Fra: Magnus Grøttveit <Magnus.Grottveit@bkk.no>
Sendt: fredag 6. desember 2019 13:14
Til: Helge Sandvik
Emne: SV: Bjørndalen
Vedlegg: Bjørndalen.pdf

Fra: Helge Sandvik <helge@h-sandvik.no>
Sendt: 6. desember 2019 12:09
Til: Magnus Grøttveit <Magnus.Grottveit@bkk.no>
Emne: Bjørndalen

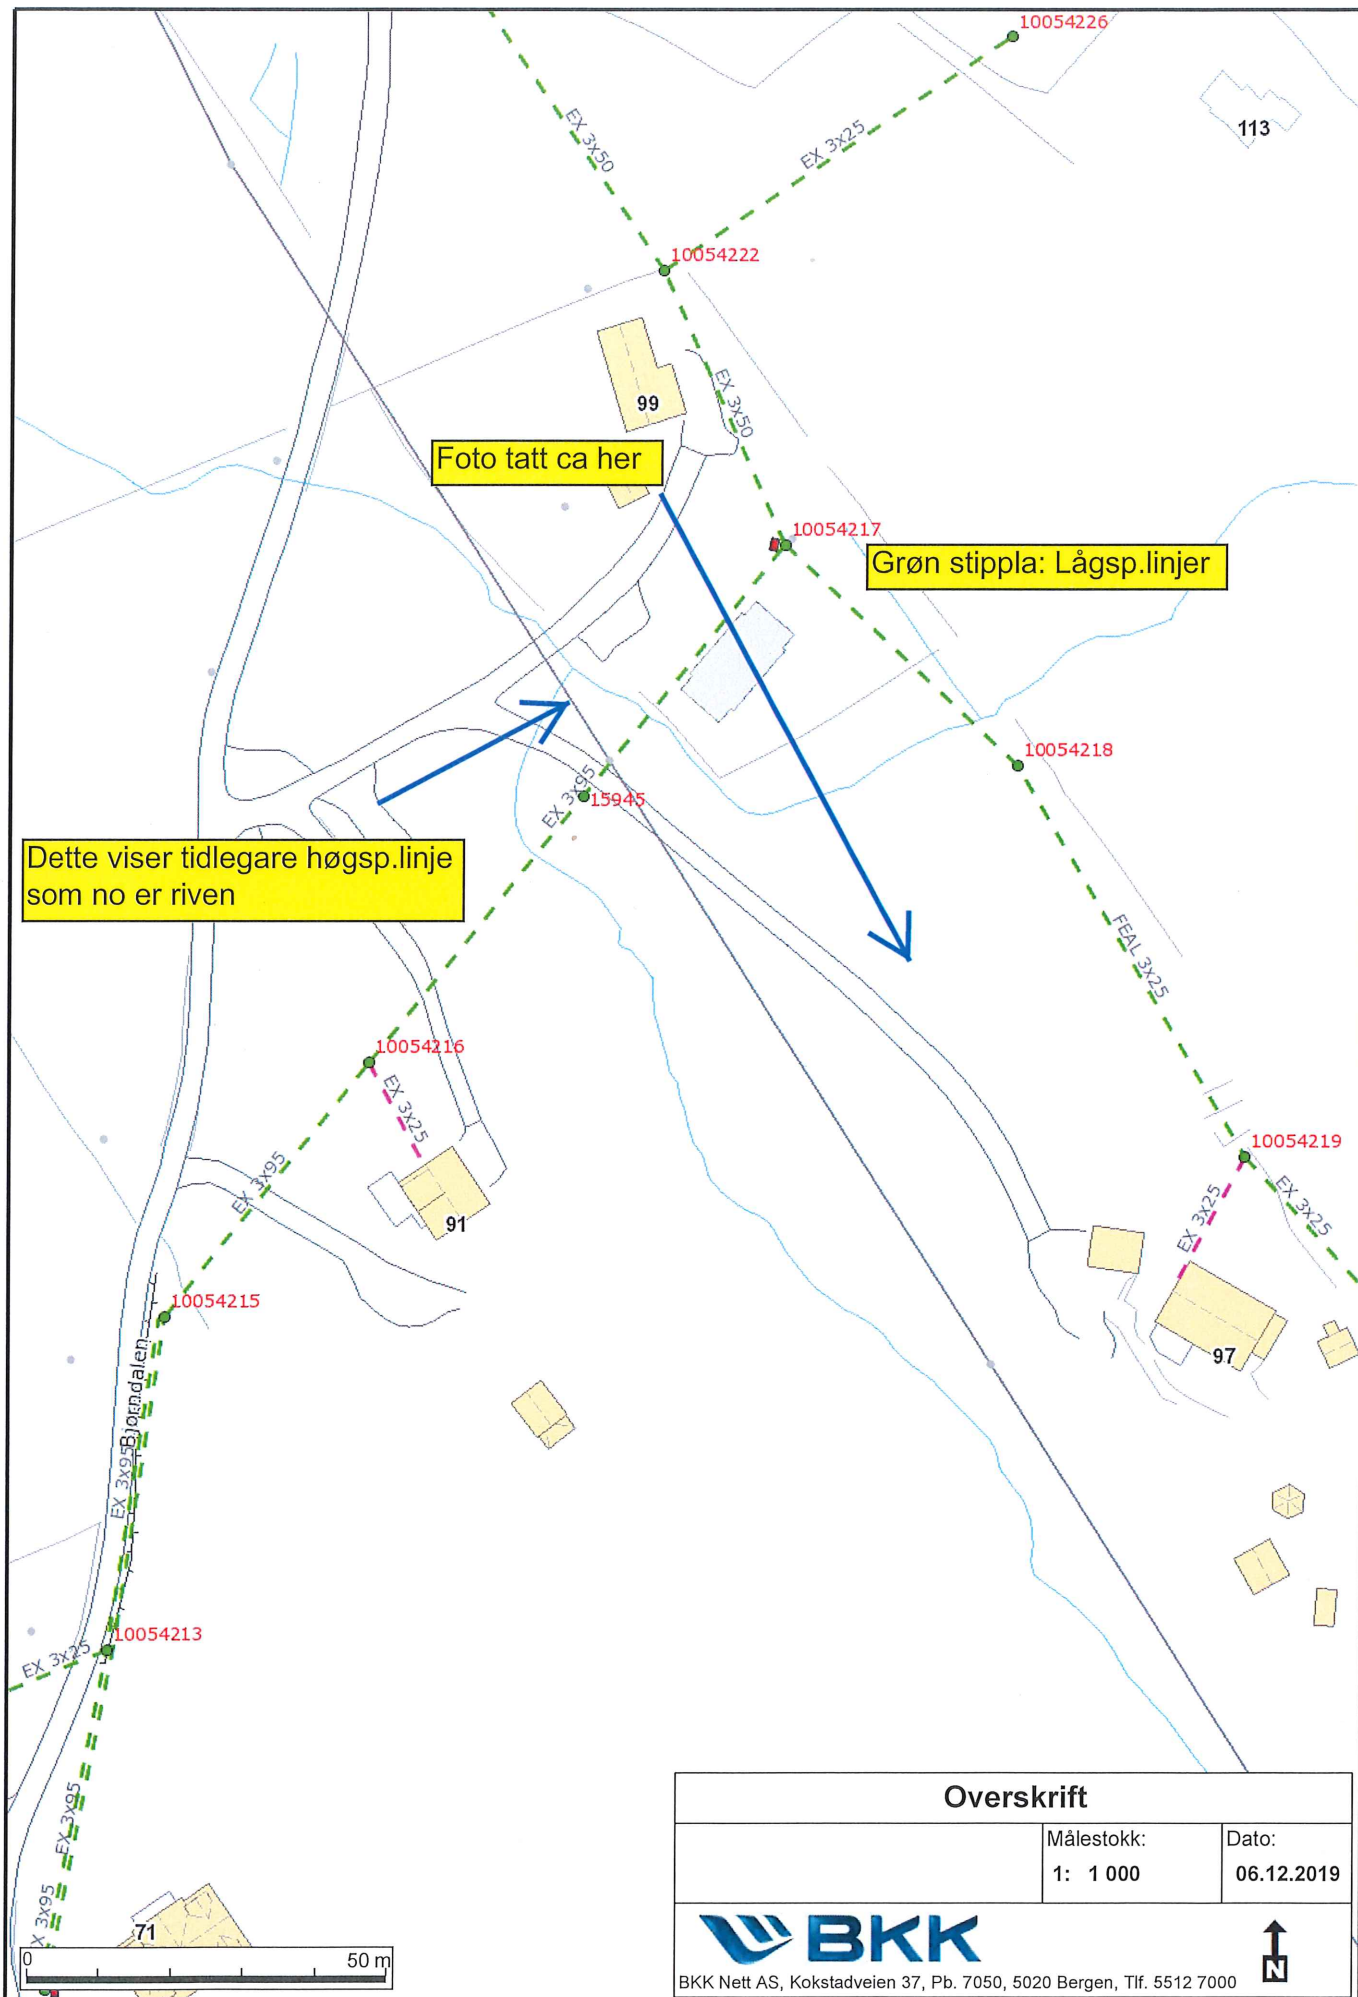
Høgsp.linja som tidlegare var eit problem er riven og linjene som viser på foto er lågsp.linjer.
Sjå vedlagt kart om ikkje det stemmer.
Det betyr at de ikkje treng noko avtale, men ver obs på at det er trass alt 230 V.
Så ikkje riv ned noko eller endra terreng under linjene slik at det vert for låg høgd. (min 4 m høgd i terreng)

Dette viser tidlegare høgsp.linje som no er riven

Foto tatt ca her

Grøn stippla: Lågsp.linjer
